Vindmølleområde syd for Vinge

Indsigelser mod lokalplan nr. 512

Forslag til lokalplan nr. 512 og kommuneplantillæg nr. 29 - Vindmølleområde syd for Vinge

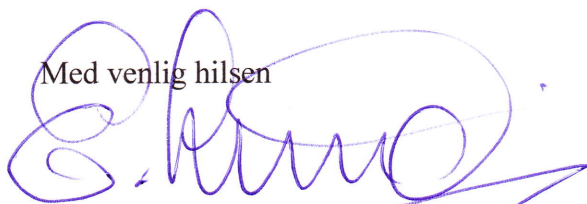
På opfordring fra Viborg Stift har man med brev af 27 nov 2018 anmodet om, at de to vestligste møller i projektet blev fjernet, da de ville skæmme synet af Tjele kirke. Som en konsekvens heraf er den vestligste mølle udeladt af projektet, medens de tilbageværende 8 møller er rykket tættere sammen og flyttet noget mod øst. Den vestligste mølle vil dog fortsat være synlig bag træerne ved siden af kirken, - især om vinteren.

Vedr. Nr. Vinge kirke vil man som vist på visualiseringerne kunne se flere af møllerne stå og rotere når man befinder sig ved kirkens indgang og kikker ud over kirkegården. Et forstyrrende syn bl.a. ved kirkelige handlinger som medinddrager kirkegården, - og specielt synligt om vinteren uden blade på træerne.

Fig. 1 viser de GPS-mærkede Tajgasædgæs' bevægelser i Tjele-området i februar-marts 2018.

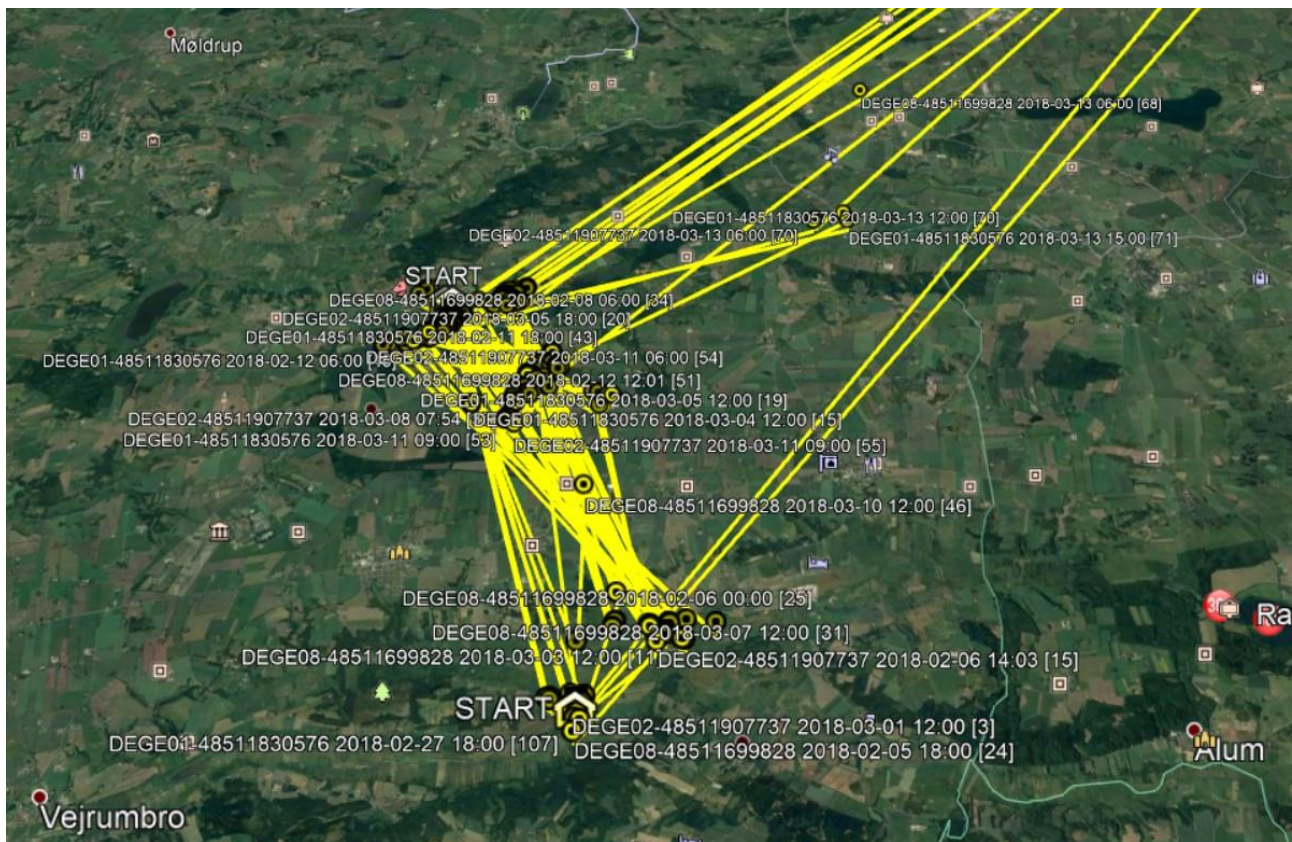
DCE's data afspejler sig blot i nogle få korte bemærkninger og et næsten ukommenteret prikkort for GPS-mærkede Tajgasædgæs' positioner i det planlagte vindmølleområde.

Alene dette kort burde ellers have fået alle alarmklokker til at ringe, idet alle gæssenes positioner befinder sig indenfor afstande på højst nogle få 100 meter i forhold til de planlagte vindmølleplaceringer.

Fig. 2 viser hovedsummen af GPS-fuglenes bevægelser i Vingeområdet 2014-18.

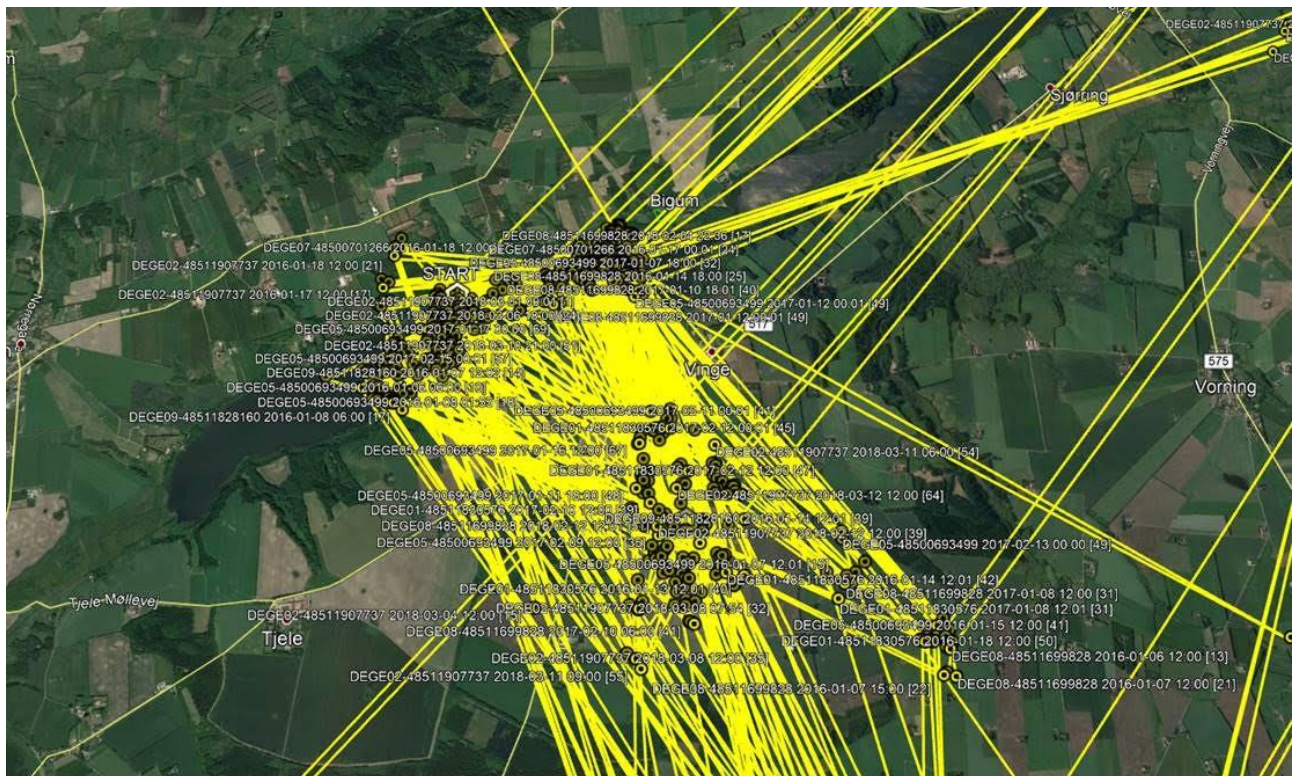
På fig. 1 er det stadig muligt at se en del landskabelige detaljer, **mens fig. 2** er så overtegnet af gule streger – der viser trafik af GPS-mærkede fugle – at de fleste kortdetaljer helt er forsvundet...

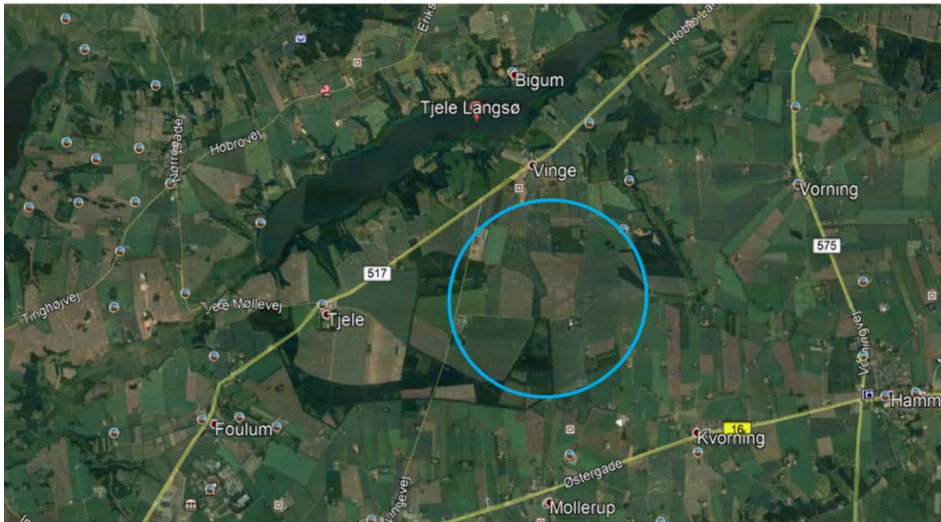
Et habitattab er kritisk, hvis der ikke findes tilstrækkeligt med alternative fourageringsmuligheder i de omkringliggende områder. Vores undersøgelser af taigasædgæssene har vist, at sædgæs er langt mere stedtrofaste end mange andre gåsearter. De vender med andre ord tilbage til de samme områder år efter år, hvilket i Tjele-området betyder, at de kun forekommer regelmæssigt ganske få steder med Vinge-området som deres klart foretrukne. Det er på ingen måde tilfældigt, at taigasædgæssene forekommer talrigt i området omkring Vinge. Det skyldes, at markstørrelsen i det planlagte mølleområde er markant større end på de tilstødende arealer. Der er tale om store, sammenhængende landbrugsarealer med gode oversigtsforhold, dvs. med få læhegn, småskove og bebyggelser. Forstyrrelsesniveauet fra omgivelserne er dermed lavt. Disse forhold fremgår tydeligt af nedenstående luftfoto fra området, hvor det primære fourageringsområde er indtegnet.
